PRIMERA INFORMACIÓN ACLARATORIA AL
ESTUDIO DE IMPACTO AMBIENTAL CATEGORÍA I

**PROYECTO
“CONSTRUCCIÓN DE CAFETERIA”**

PROMOTOR
GRUPO SANEI S.A.

Respuesta a Nota DRHE-SEIA-1179-2024
EsIA Categoría I, CONSTRUCCIÓN DE CAFETERÍA

Gráfica N° 4
Conocimiento del proyecto

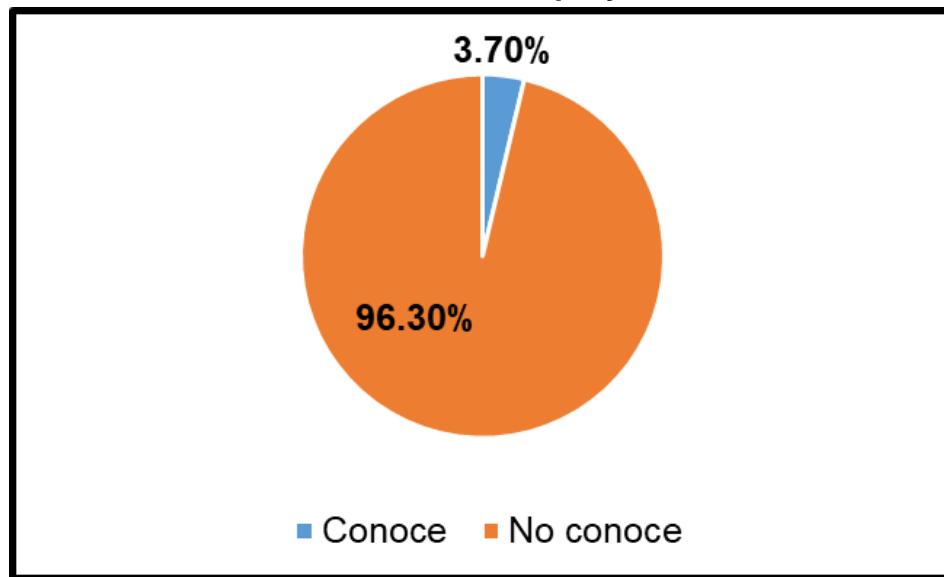
- a) Corregir el análisis y gráfica N° 1, N° 4 y N° 6.

- a) Corrección del análisis y gráficas N°1, N° 4 y N° 6.

El 3.70% de la población encuestada tiene conocimiento del proyecto, mientras que, el 96.30% no tiene conocimiento del mismo.

Gráfica N° 6
Aporte que generará el proyecto

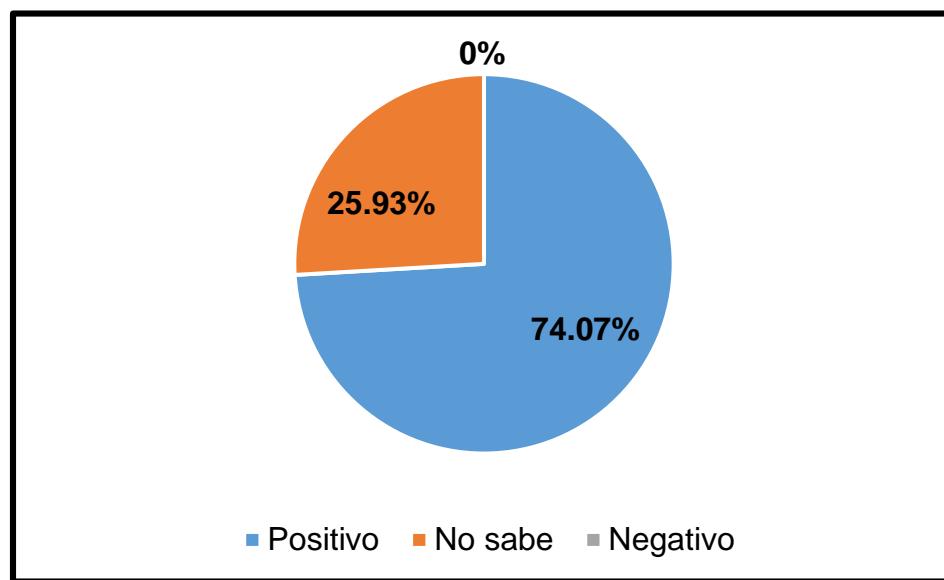
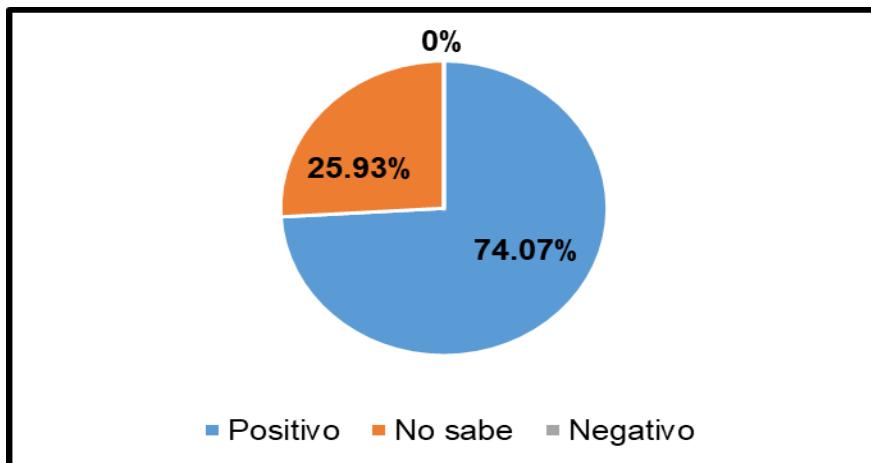
- a) Corregir ya que existen dos gráficas denominadas gráficas N° 6.

El 74.07% de la población encuestada, piensa que el aporte que generará este proyecto será positivo, mientras que el 25.93% no sabe, y el 0% considera que el proyecto será negativo.

b) La siguiente gráfica corresponde originalmente a la Gráfica N°6.
